CONCEPTO TÉCNICO DE REVISIÓN DE ESTUDIO PARTICULAR DE AMENAZA Y RIESGO POR FENÓMENOS DE REMOCIÓN EN MASA EN FASE II	Código:	GPR-FT-07
		Versión:	03
		Código Documental:

1.1 CONCEPTO TÉCNICO No. CT:	6134
1.2 ÁREA:	TÉCNICA Y DE GESTIÓN
1.3 COORDINACIÓN:	INVESTIGACIÓN Y DESARROLLO
1.4 RADICADO FOPAE:	2011ER3583
1.5 RESPUESTA OFICIAL No.	RO-46907

2.1 SOLICITANTE:	Carlos Restrepo
2.2 PROYECTO:	Urbanización Kandinsky
2.3 LOCALIDAD:	2. Chapinero
2.4 UPZ:	90. Pardo Rubio
2.5 BARRIO O SECTOR CATASTRAL:	María Cristina
2.6 DIRECCIÓN:	Calle 64 No. 1 -15
2.7 CHIP:	AAA0193WYYN
2.8 ÁREA (Ha):	482.54
2.9 FECHA DE EMISIÓN:	29 de Marzo de 2011
2.10 EJECUTOR DEL ESTUDIO:	Espinosa y Restrepo S.A.

5. PRIMERA REVISIÓN DEL ESTUDIO - Concepto Técnico No. CT-6134 (Fecha Abril/2011)

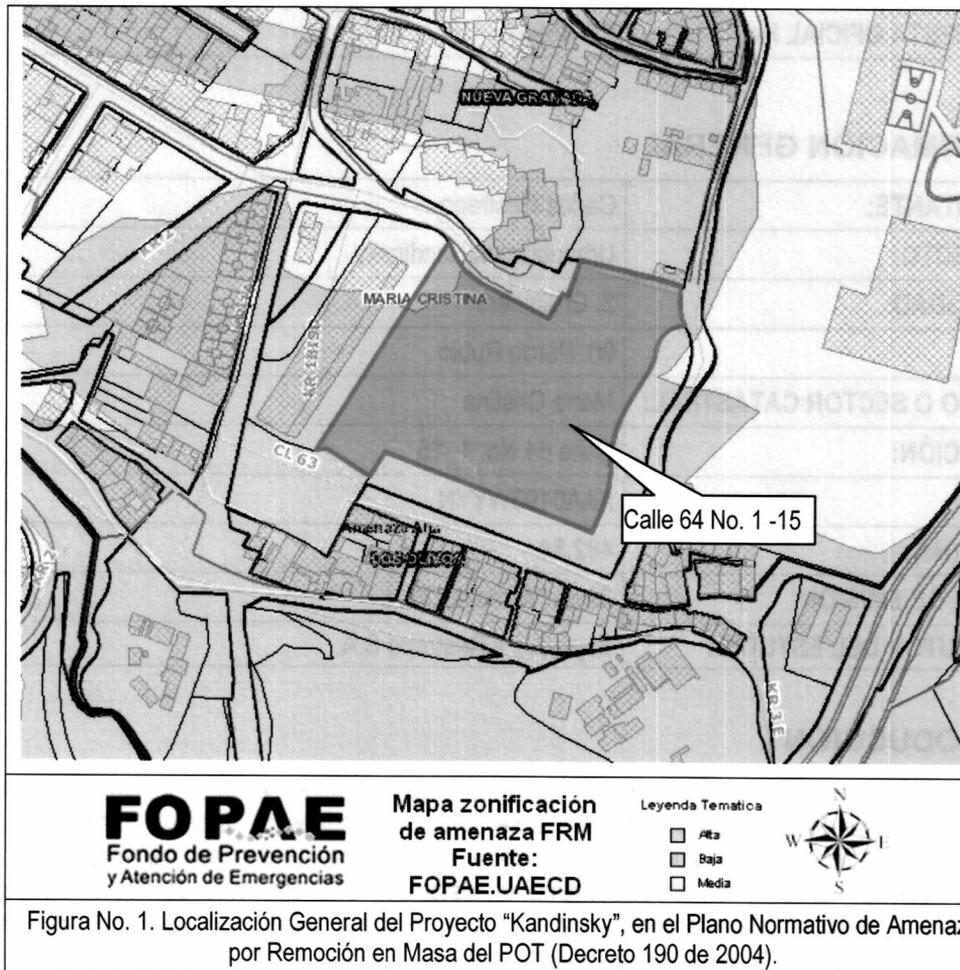
En la Figura No.1 se presenta la localización general del proyecto "Kandinsky" en el mapa de amenaza por remoción en masa del POT. El proyecto se ubica aproximadamente entre las siguientes coordenadas planas:
